**Association des Usagers du RER D**  
Association loi 1901 (N° 0912013884, Préfecture de l'Essonne)

# **L'analyse contradictoire et les propositions de l'Association SaDur sur le Schéma de Principe du RER D**

Date : 19 juin 2009  
Version : 1.5

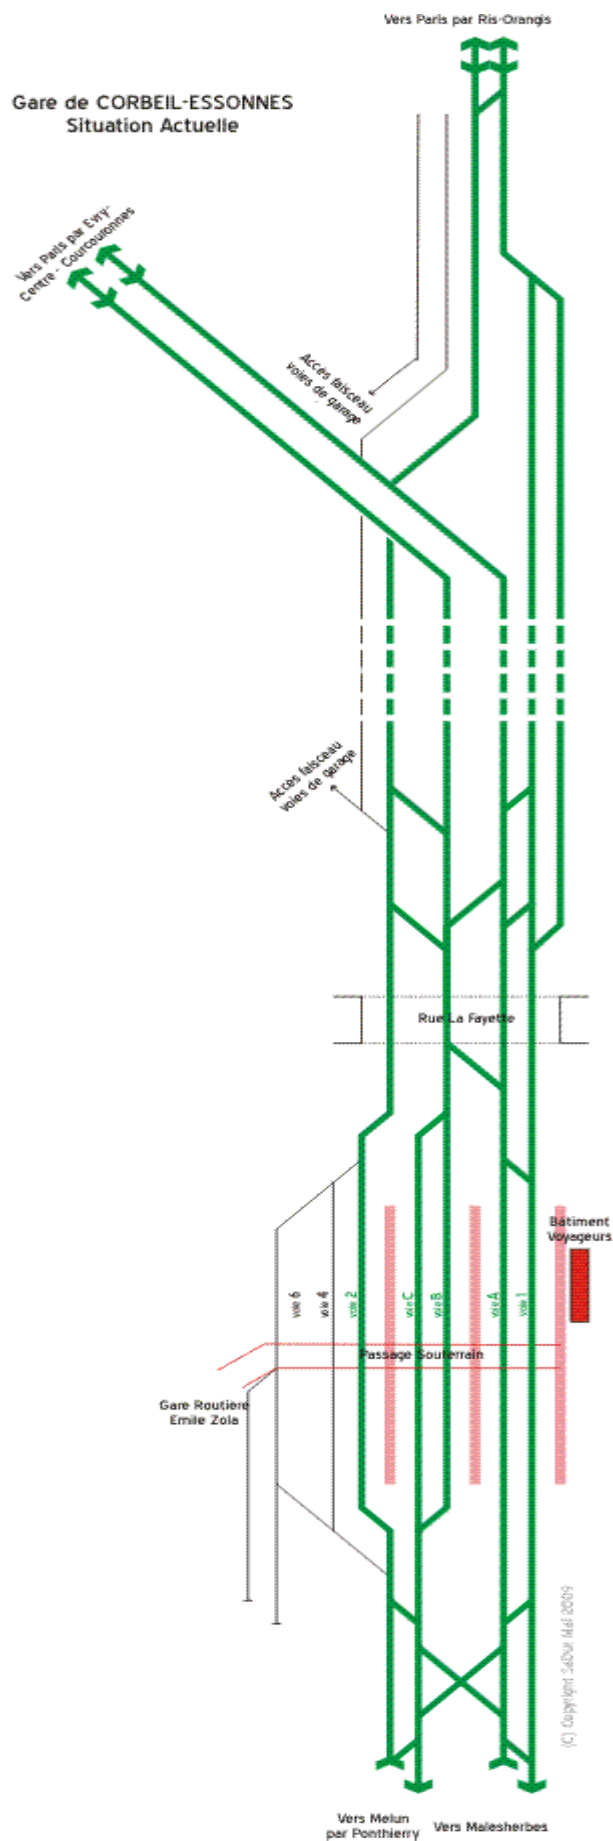
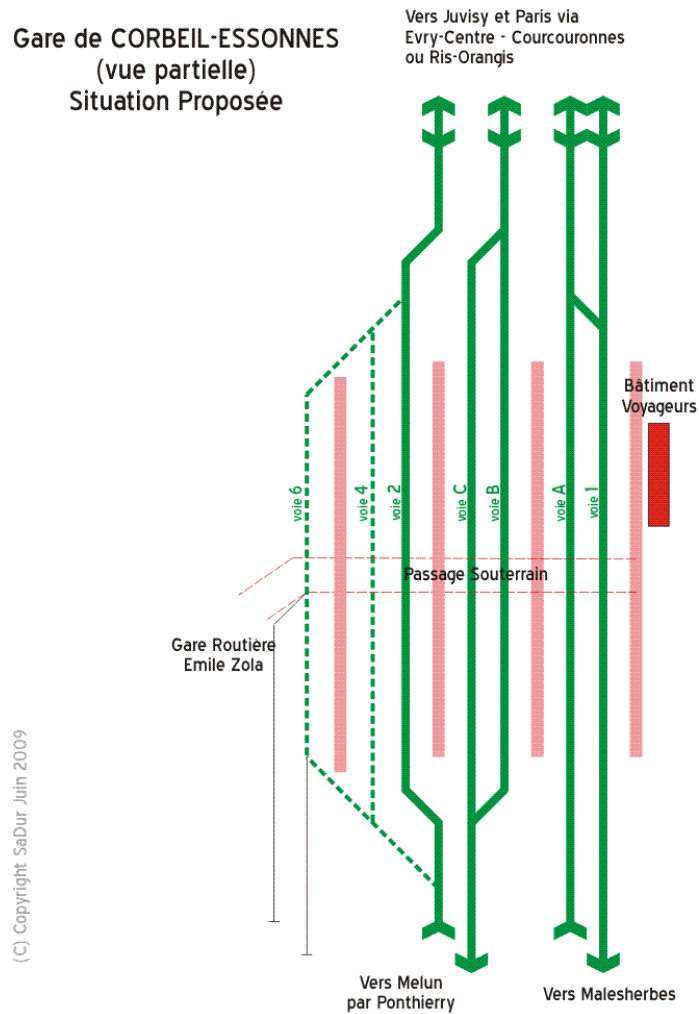
Les trains de la liaison Melun – Juvisy via Corbeil-Essonnes passent actuellement par la ligne dite du « Plateau » (via Evry-Courcouronnes). Le schéma directeur propose de faire passer ces trains par la ligne dite de la « Vallée » (via Ris-Orangis) ceci afin de diminuer les conflits de circulations à l'entrée sud de la gare donc, selon le schéma directeur, de diminuer l'irrégularité de la ligne.

SaDur a déjà exprimé maintes fois son opposition à ce décroisement des circulations en démontrant toutes les conséquences négatives pour les clients des branches Melun – Corbeil-Essonnes et Corbeil-Essonnes – Ris-Orangis. L'observation des causes de l'irrégularité des deux dernières années montrent que ces conflits supposés ne sont aucunement des facteurs d'irrégularité.

Pour la Gare de Corbeil-Essonnes, il faudrait doubler la voie en provenance de la Vallée au nord de la gare (le long du viaduc) pour ne plus avoir de circulation sur voie unique.

Par contre, le faible nombre de voies à quai en gare ainsi que les difficultés d'entrée ou de sortie au nord de la gare et les accès au garage, provoquent eux de nombreux retards conséquents à l'arrivée ou au départ des trains à Corbeil.

L'Association SaDur propose que soit réalisée en priorité un quai supplémentaire entre les voies 4 et 6 (voies existantes) ce qui permettrait d'augmenter les possibilités de stationnement des trains dans la gare et faciliterait les entrées et les sorties au nord de la gare.

Enfin l'association Sadur propose que soit revus les aiguillages au sud de la gare de Corbeil : en effet, ceux-ci empêchent, au vue du plan de circulation actuelle, les trains en provenance et ceux à destination de Melun de se croiser.

### 3.3.2. Savigny-le-Temple – Nandy

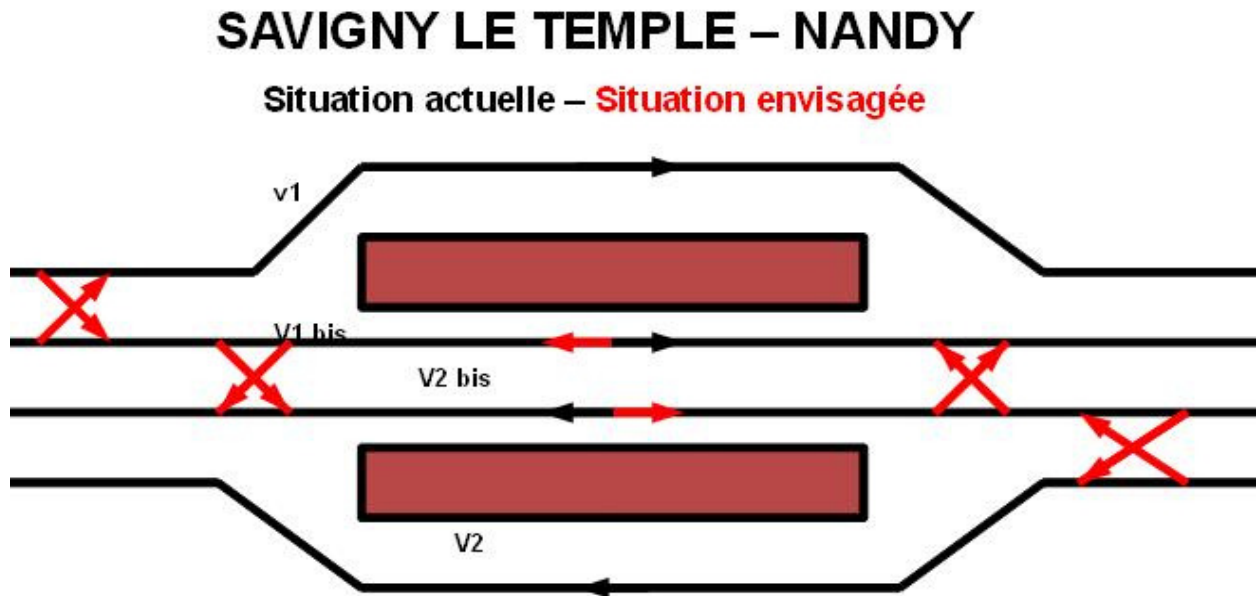
Cette gare n'est actuellement qu'une gare de passage, il faudrait l'aménager de telle sorte qu'il soit possible d'y retourner des trains, en ajoutant des aiguilles au nord et au sud de la gare :

- des permutations de trains entre les voies centrales, dédiées à la banlieue et les voies extérieures, dédiées aux grandes lignes, pour accroître la souplesse d'exploitation du secteur Lieusaint – Melun ;
- de retourner des trains à quai en utilisant les deux voies centrales.

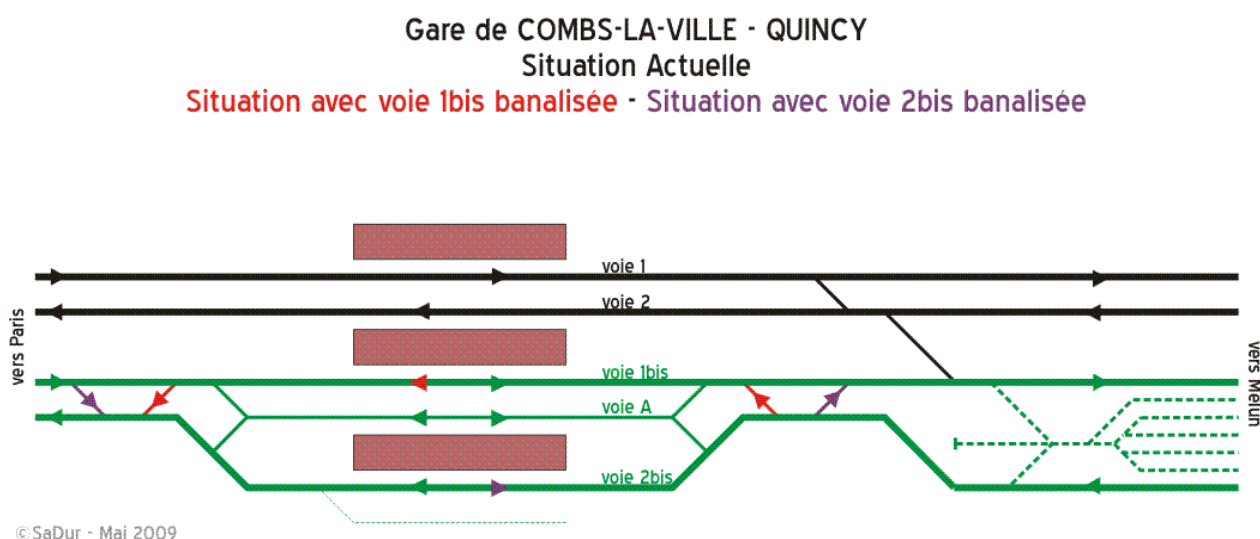
Le plan de voies actuel de la gare ne permet de retourner qu'un train à quai, en utilisant la voie A qui est banalisée (les trains peuvent y circuler dans les deux sens).

L'objectif est de permettre d'utiliser également la voie 1bis pour retourner des trains à quai, voire également la voie 2 bis.

- ajout au sud de la gare d'une liaison permettant de passer de la voie 2 bis à la voie 1 bis en venant du sud (il est possible de l'insérer juste au nord du faisceau) ;
- ajout au nord de la gare d'une liaison permettant de passer de la voie 1 bis à la voie 2 bis en allant vers le nord ;
- banalisation de la voie 1 bis entre ces aiguilles.

Gare de VILLIERS-LE-BEL - GONESSE - ARNOUVILLE  
Situation Actuelle - Situation Proposée

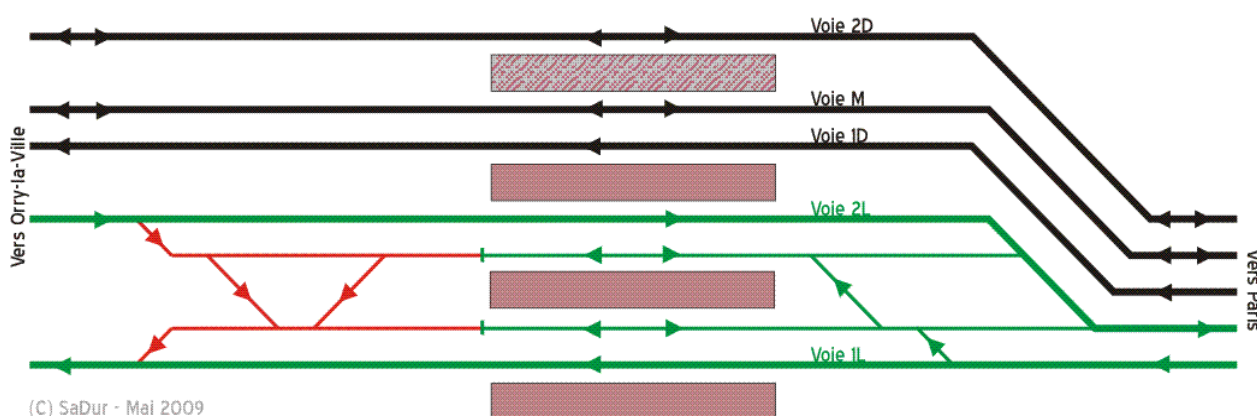
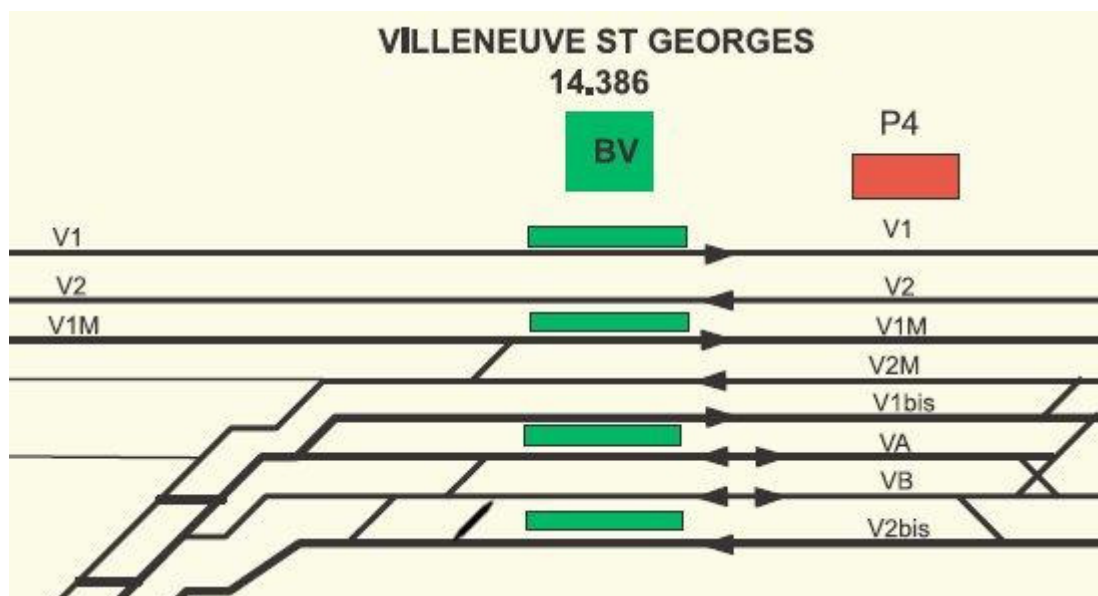
Réaliser au nord de la gare les mêmes liaisons qu'au sud de la ligne.

Mettre à niveau les quais sur les voies directes pour permettre leur utilisation entre Villiers-le-Bel et Paris en cas de perturbation majeure sur les voies de banlieue, pour ne pas pénaliser les clients les plus éloignés.

En effet, il est possible, au sud de Goussainville, de passer des voies de banlieue aux voies de Grandes Lignes. De ce fait, les voyageurs des Gares au nord de Villiers le Bel pourraient tout de même rejoindre la gare du Nord en cas de perturbation majeure au sud de Villiers-le-Bel, en utilisant les voies directes, puis en étant redirigés dès que possible vers les voies de banlieue.

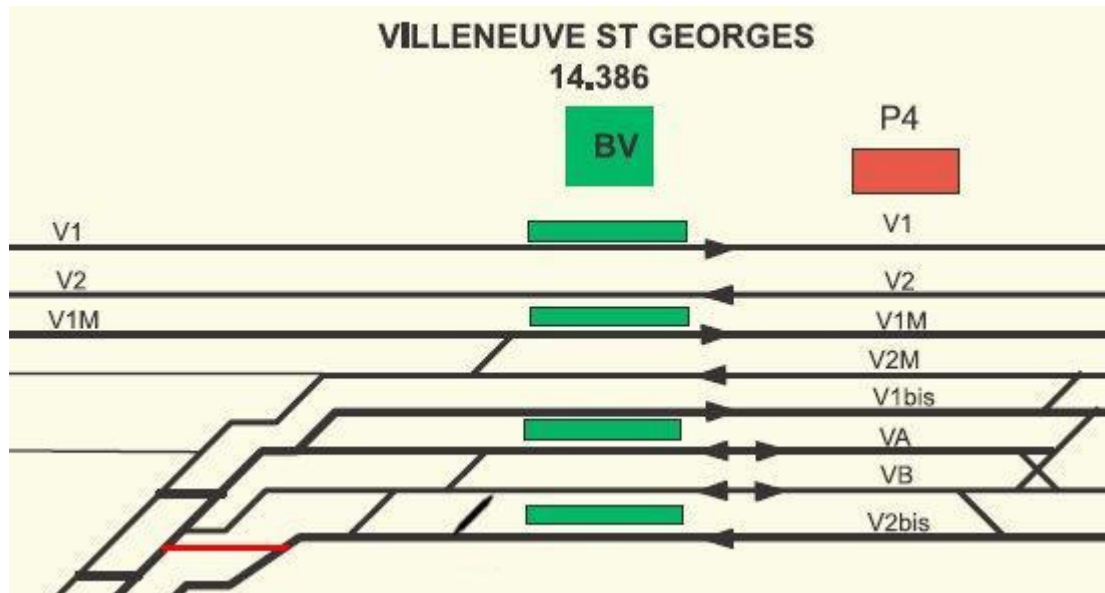
Ajouter une liaison voie 2 bis – voie 1bis au nord de la gare (sens sud-nord), représentée en rouge sur l'infographie suivante :

Permettre de rediriger des trains vers la voie 1 bis dans le cas où un incident survient sur un train voie 2 bis alors que le train suivant est déjà à quai à Villeneuve-St-Georges.
